**INFORME DE HITO DE CONTROL**  
**N° 018-2021-OCI/5339-SCC**

**OBRA “CREACIÓN DE CAMINO VECINAL DE MONOPAMPA  
- ABRA ALEGRÍA - SHOTOJ - PUENTE CHOROPAMPA,  
PROVINCIA DE PACHITEA - HUÁNUCO”**

**HITO DE CONTROL N° 1: AL AVANCE DE LA EJECUCIÓN DE LA OBRA  
HASTA LA VALORIZACIÓN N° 15**

Imagen n.º 4  
Características Técnicas del Camino Vecinal - SECCIÓN TIPO I  
PLANO: Secciones Típicas dentro del Proyecto - LÁMINA: STP 01

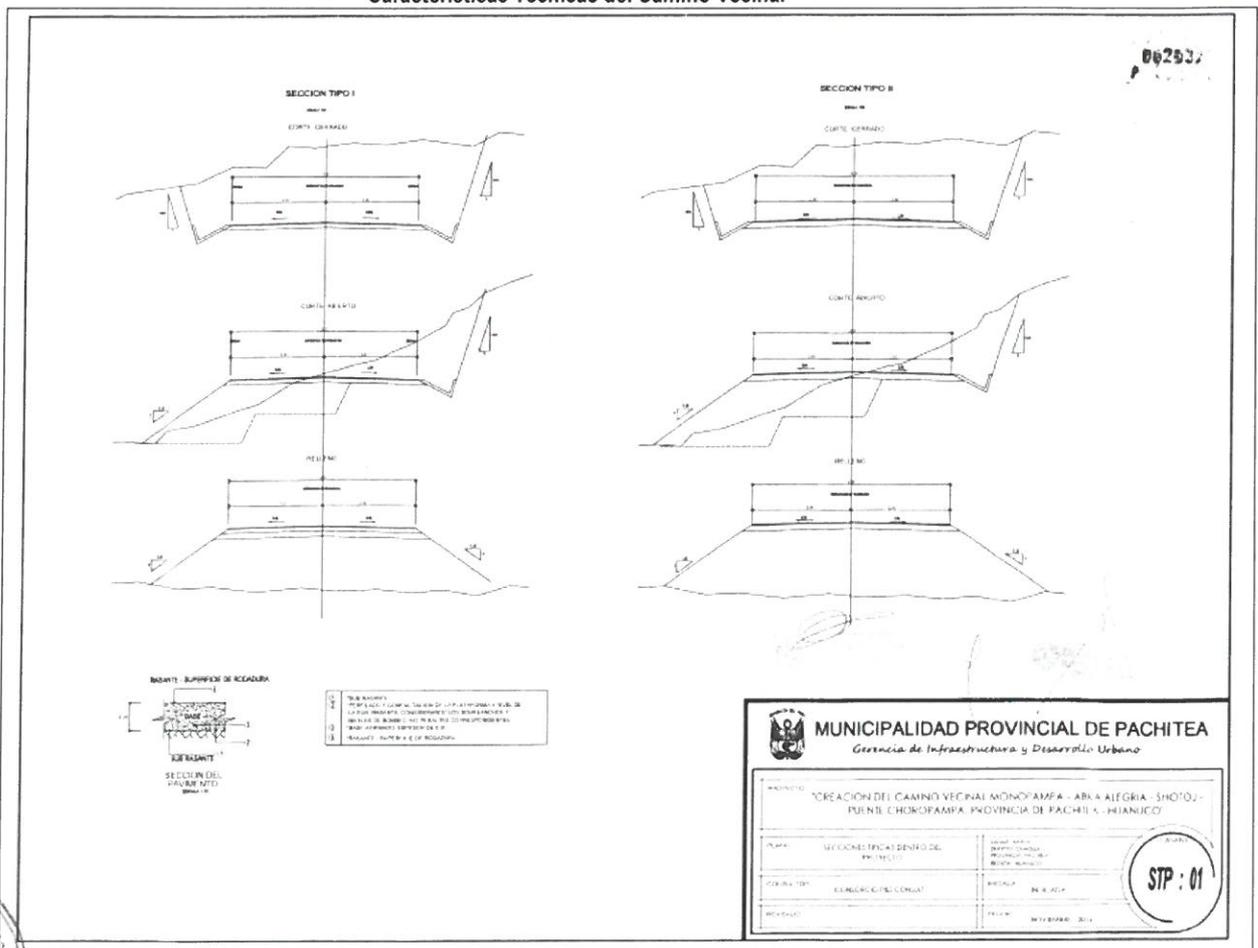
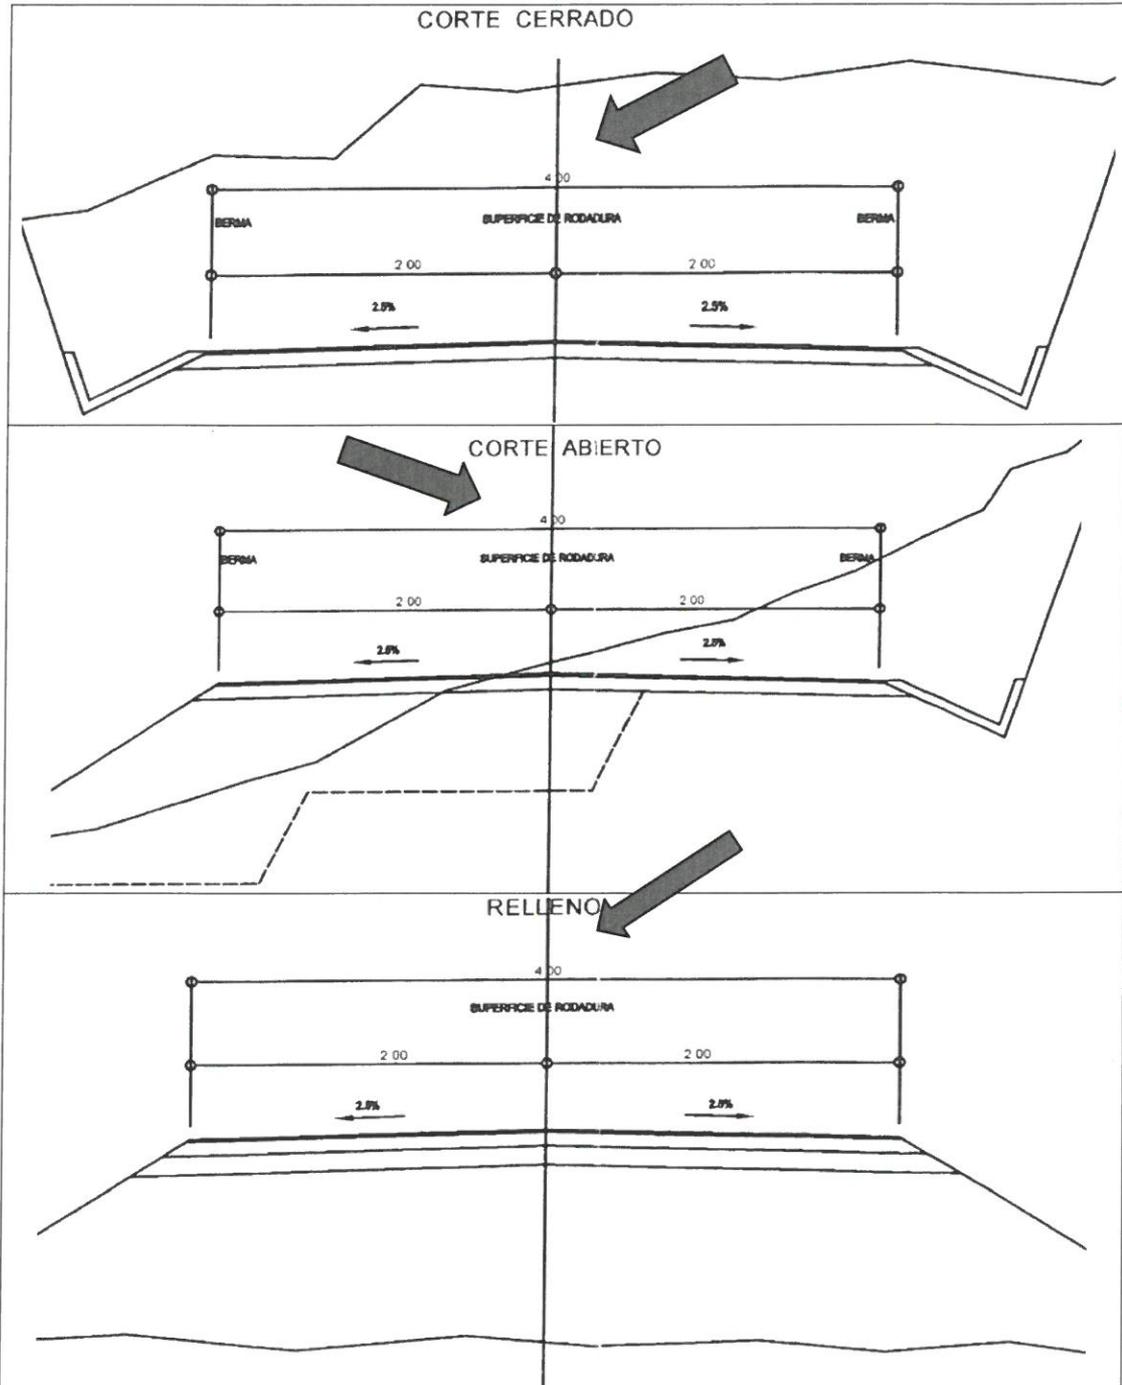
Asimismo, durante el recorrido de la obra se pudo observar los trabajos realizados de apertura de la carretera, verificándose que, en algunos puntos, el ancho de la vía es menor a 4 metros; así como también, en algunos tramos, no se encuentran ejecutadas las cunetas, detalles u observaciones que a continuación se advierte:

Asimismo, se puede advertir que, de la revisión a los planos de secciones típicas, se observa las secciones típicas de la carretera; así como ancho de vía y la conformación de cunetas, tal como lo podemos apreciar en la lámina STP:01:

De las imágenes precedentes, se advierte que, el expediente técnico de la obra ha establecido el ancho de vía, tanto en Cortes Abiertos y Cortes Cerrados como en rellenos, para las secciones de tipo I y de tipo II, en cuatro (4.00) metros.
